ÚZEMNÍ PLÁN MĚSTA BRNA

Textová část Odůvodnění

Kapitola 18 Rozhodnutí o námitkách (včetně odůvodnění)

Svazek Nb37 *(s osobními údaji)*

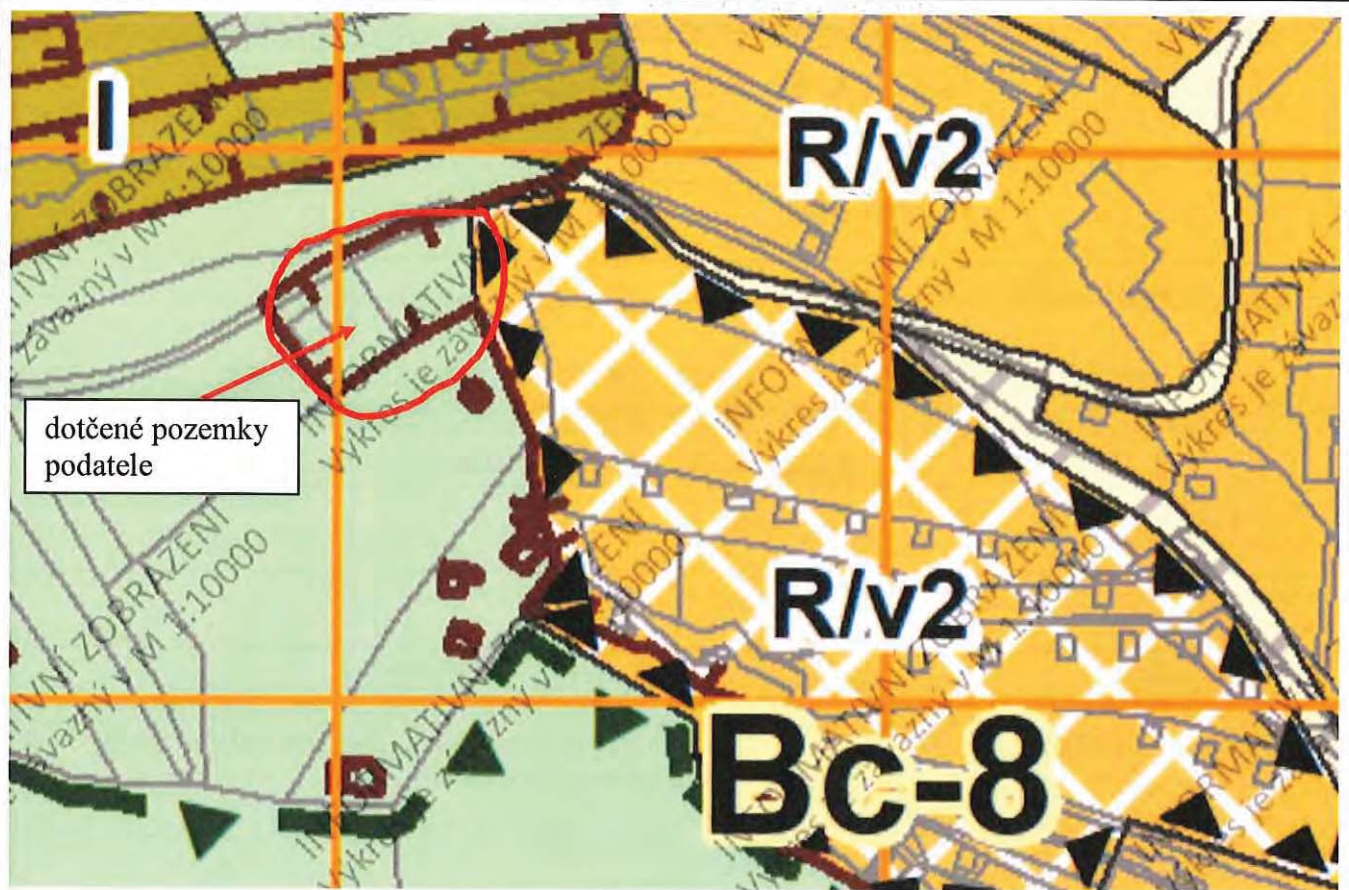
Mé dotčené pozemky jsou dlouhodobě součástí plochy vymezené návrhem územního plánu v rámci lokality Bc-8 Rakovec, respektive způsob jejich využití odpovídá navrhovanému způsobu využití této lokality, tj. jako plochy určené pro rekreaci. Na předmětných pozemcích se nachází rekreační chata, ke které náleží plocha uvedených pozemků, které jsou v katastru nemovitostí vedeny jako trvalý travní porost a ostatní plocha (neplodná půda) a slouží jako zahrada uvedené rekreační chaty. Tato zahrada je oplocena a neslouží a historicky věcně nikdy nesloužila jako lesní pozemek, do jehož plochy (plochy lesa) je návrhem územního plánu nesprávně řazena.

Ve stávajícím platném územním plánu jsou dotčené pozemky a rekreační chata zařazeny do plochy s objekty pro individuální rekreaci. S ohledem na uvedené postrádá navrhované změna, kdy by dotčené uvedené pozemky měly být spolu s rekreační chatou vyňaty z plochy pro rekreaci a zařazeny do plochy lesa, byť historicky byly a stále jsou pro rekreaci využívány, zcela jakoukoli racionální podstatu a odůvodněnost.

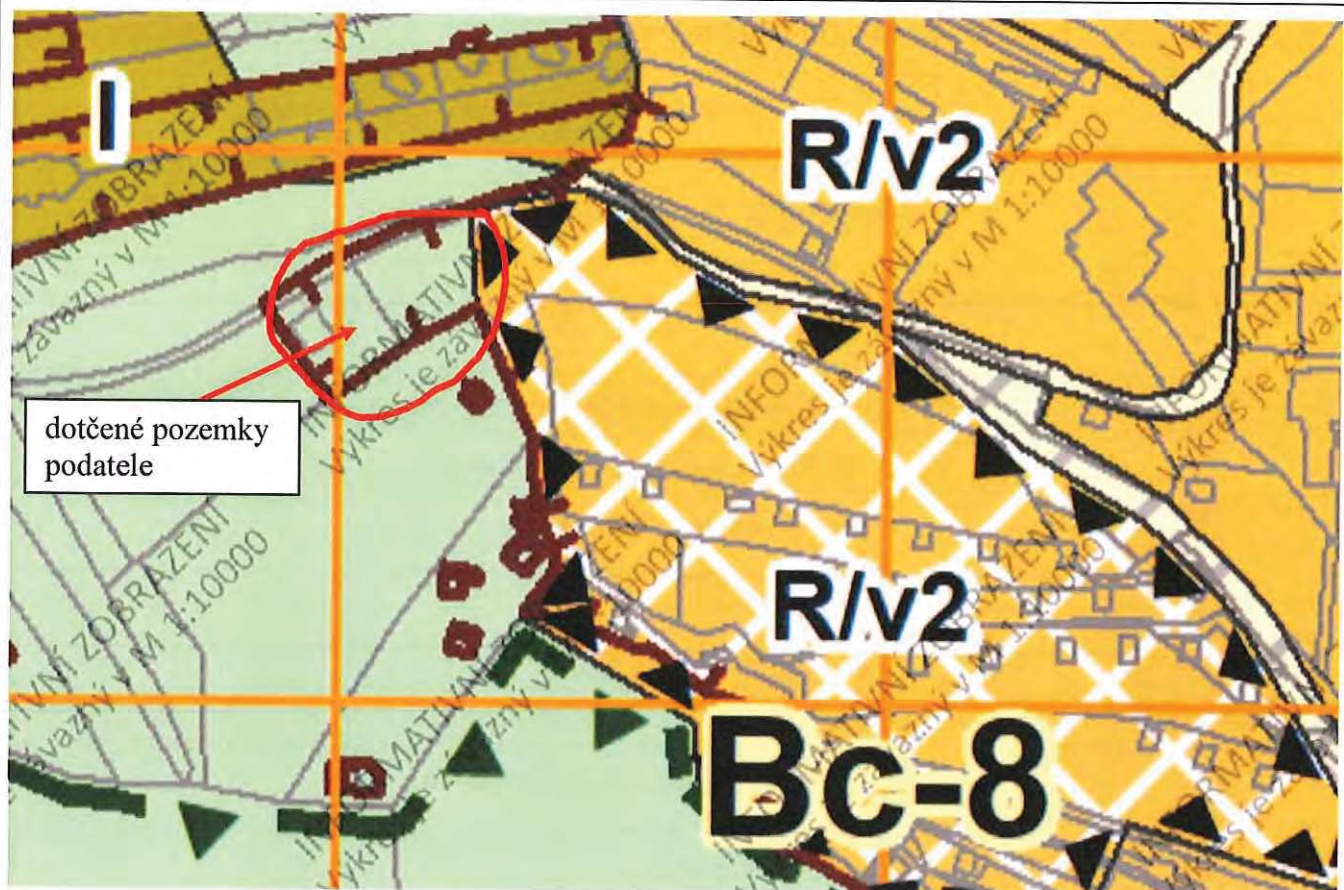
Mé dotčené pozemky jsou dlouhodobě součástí plochy vymezené návrhem územního plánu v rámci lokality Bc-8 Rakovec, respektive způsob jejich využití odpovídá navrhovanému způsobu využití této lokality, tj. jako plochy určené pro rekreaci. Na předmětných pozemcích se nachází rekreační chata, ke které náleží plocha uvedených pozemků, které jsou v katastru nemovitostí vedeny jako trvalý travní porost a ostatní plocha (neplodná půda) a slouží jako zahrada uvedené rekreační chaty. Tato zahrada je oplocena a neslouží a historicky věcně nikdy nesloužila jako lesní pozemek, do jehož plochy (plochy lesa) je návrhem územního plánu nesprávně řazena.

Ve stávajícím platném územním plánu jsou dotčené pozemky a rekreační chata zařazeny do plochy s objekty pro individuální rekreaci. S ohledem na uvedené postrádá navrhované změna, kdy by dotčené uvedené pozemky měly být spolu s rekreační chatou vyňaty z plochy pro rekreaci a zařazeny do plochy lesa, byť historicky byly a stále jsou pro rekreaci využívány, zcela jakoukoli racionální podstatu a odůvodněnost.

Námítka číslo 1 (zákres)

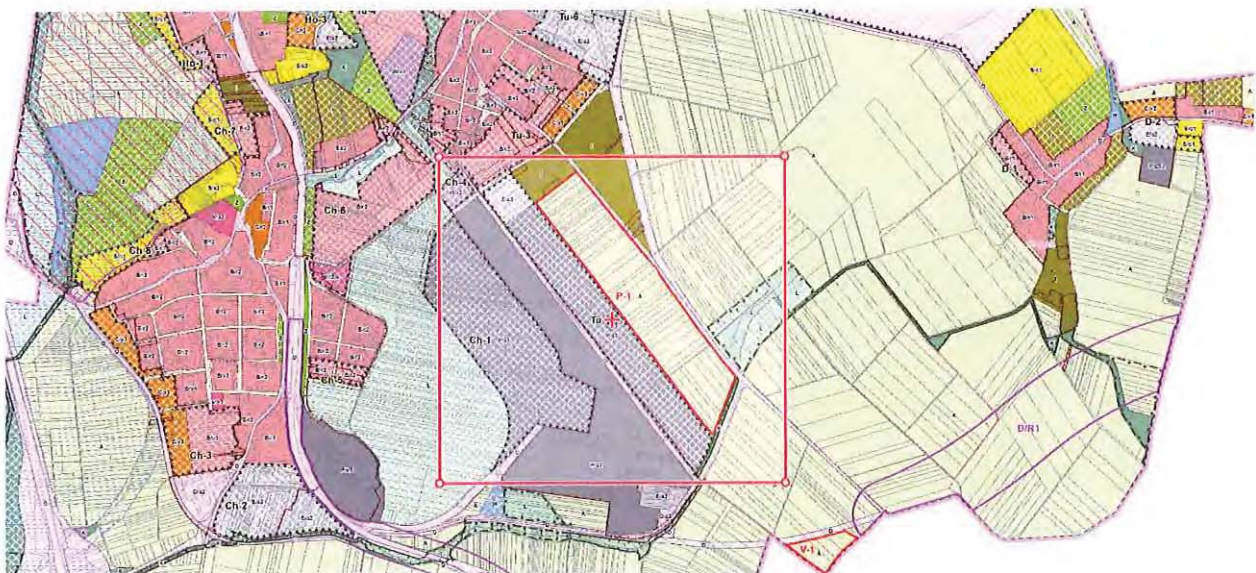
Ráda bych ještě doplnila k Návrhu č.1 zasláního 18.06.2020 (pouze v případě, pokud to bude možné a neznemožní to podání Návrhu č. 2) ve kterém jsem uvedla žádost o zařazení pozemku parc.č. 4568/1; k.ú.Tuřany (612 171) do ploch určených pouze k bydlení (popřípadě ploch lehké výroby nebo ploch rekreačních). Prosím o vyškrtnutí částí, kde jsem uvedla v závorce cituji " plochy lehké výroby ", toto prosím, z návrhu vyškrtnout.

Námítka k vymezení zastavitelné plochy U-1 v k.ú. Bystrc

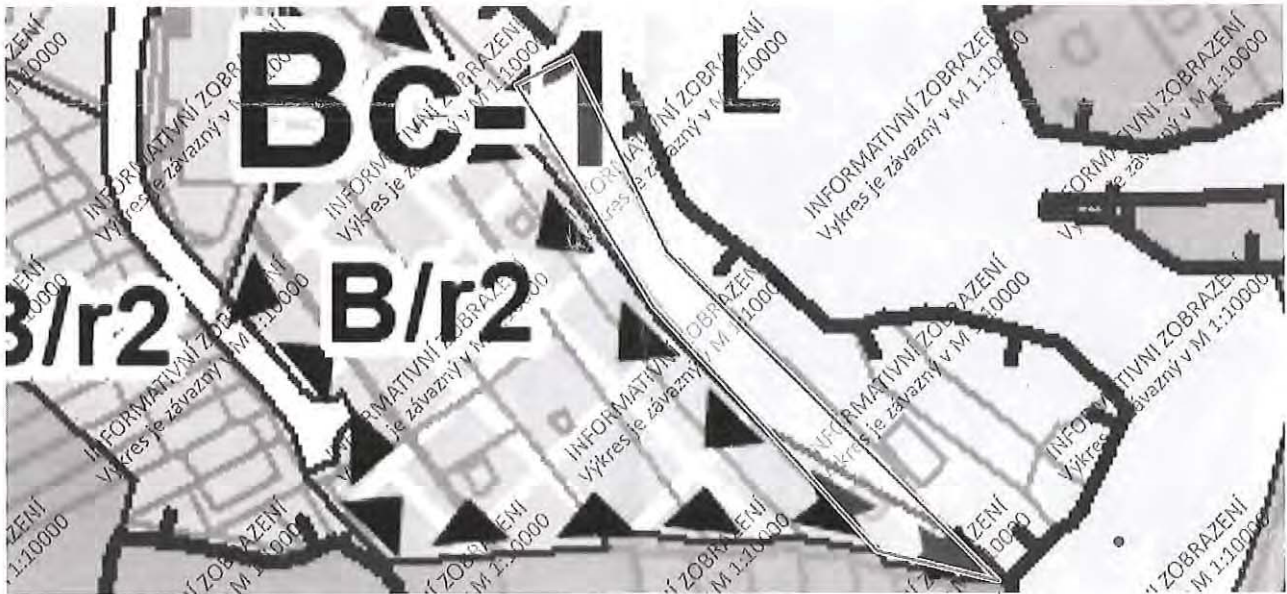
Žádáme o začlenění celého pozemku parcelního čísla 2035 do návrhu zastavitelné plochy určené pro bydlení.

Výřez dotčené lokality dle Návrhu ÚPmB – 2.1 Hlavní výkres. Červeně je vyznačena plocha dotčených pozemků.

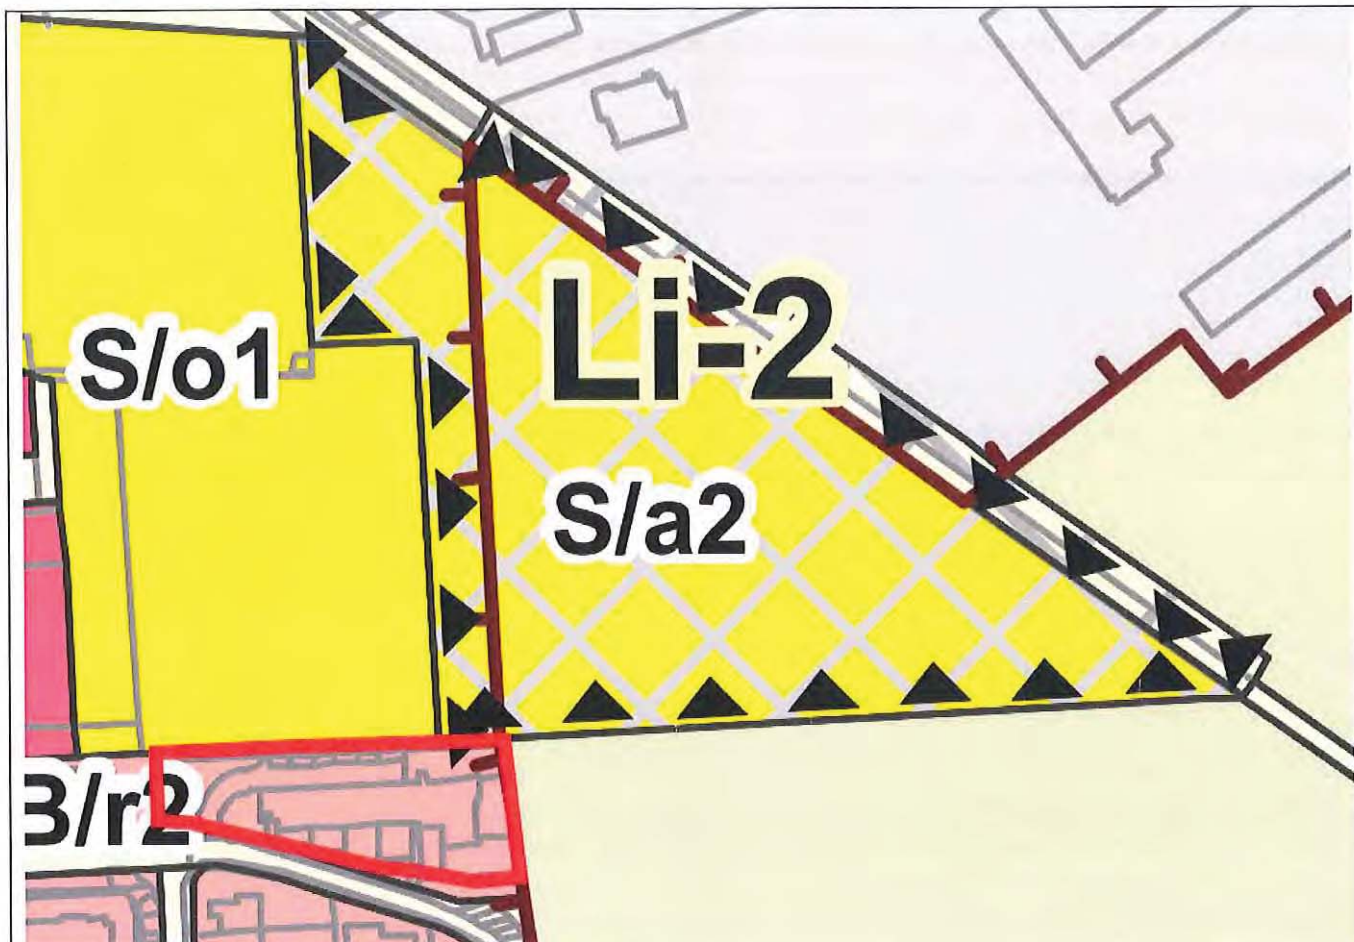
Obsah návrhu Územního plánu města Brna, který je předmětem námítky:

Výřez dotčené lokality dle Návrhu ÚPmB – 2.1 Hlavní výkres. Červeně je vyznačena plocha dotčených pozemků.

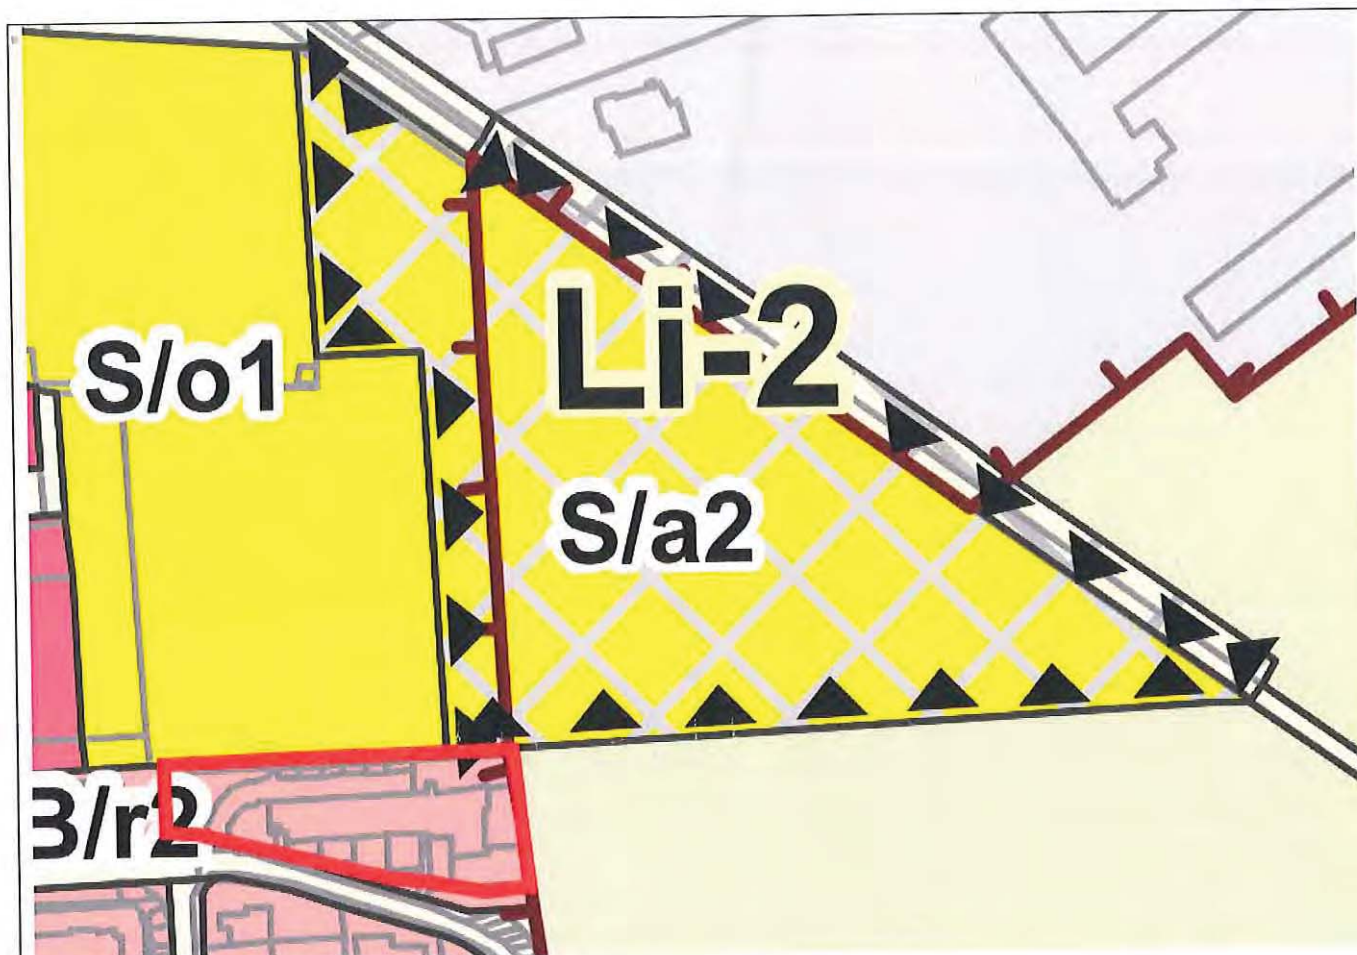
Obsah návrhu Územního plánu města Brna, který je předmětem námitky:

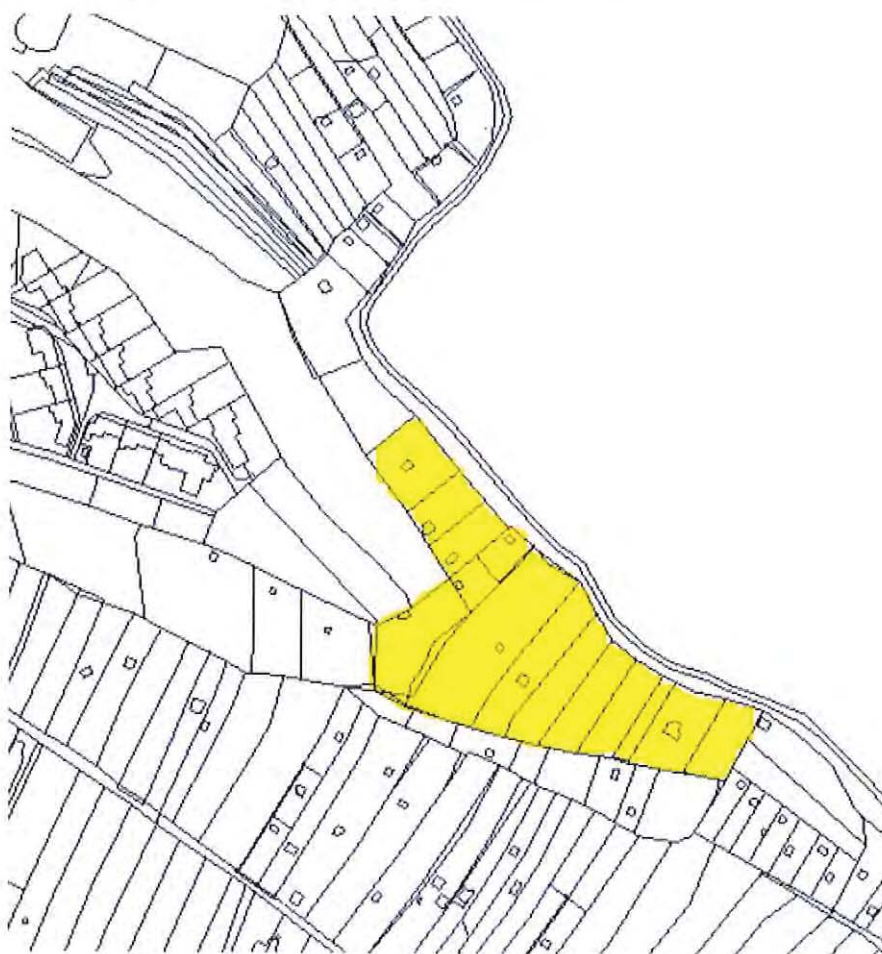
K námítce/připomínce přikládám souhlasné stanovisko zainteresovaných vlastníků pozemků, s kterými se mi podařilo do doby podání námítky/připomínky spojit a zákres pozemků dotčených žádostí.

Přijetím námítky/připomínky dojde k narovnání skutečného stavu účelu využití nemovitostí v dané lokalitě s katastrem nemovitostí.

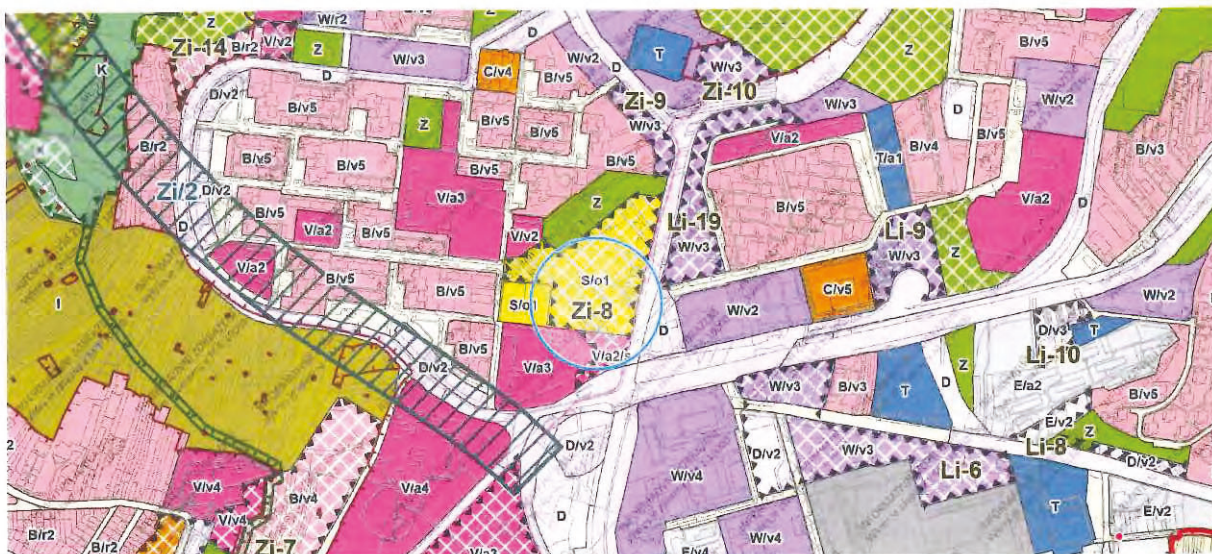
Z výše uvedených důvodů žádám o změnu regulativu plochy na pozemcích v mém vlastnictví z S/o1 na S/a5 viz příloha č.1.

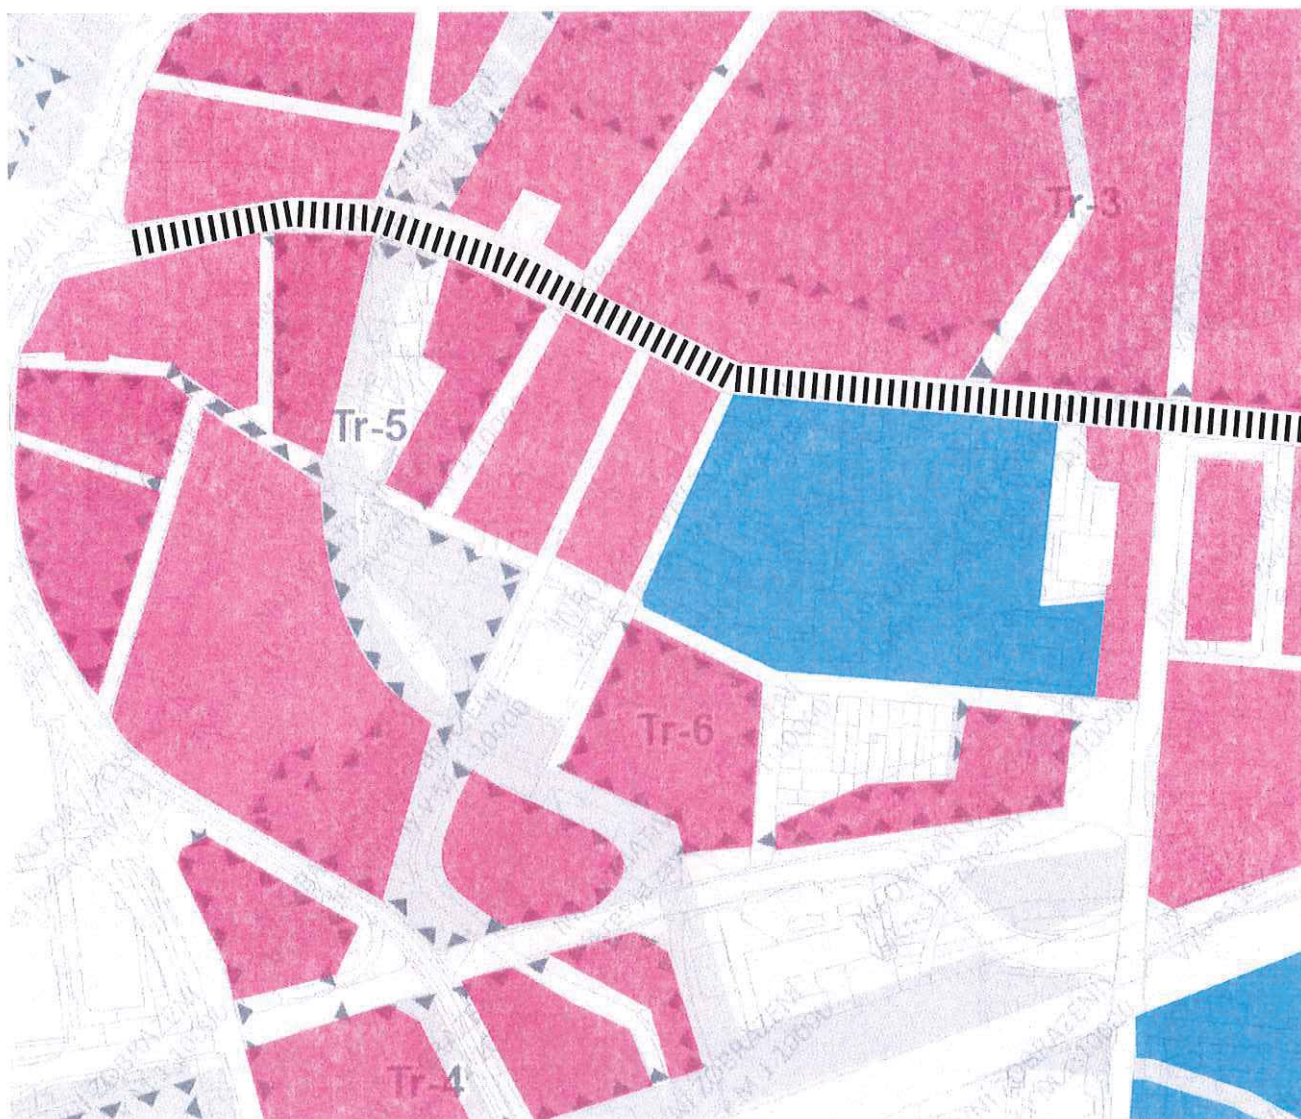
1. ZMĚNA TYPU PLOCHY S ROZDÍLNÝM ZPŮSOBEM VYUŽITÍ NA PLOCHU ZMĚN, PLOCHU SMÍŠENOU OBYTNOU – C
2. ZMĚNA TYPU STRUKTURY ZÁSTAVBY NA KOMPAKTNÍ – k
3. ZMĚNA VÝŠKOVÉ ÚROVNĚ ZÁSTAVBY NA ÚROVEŇ 5
4. ZMĚNA NA ROZVOJOVOU LOKALITU
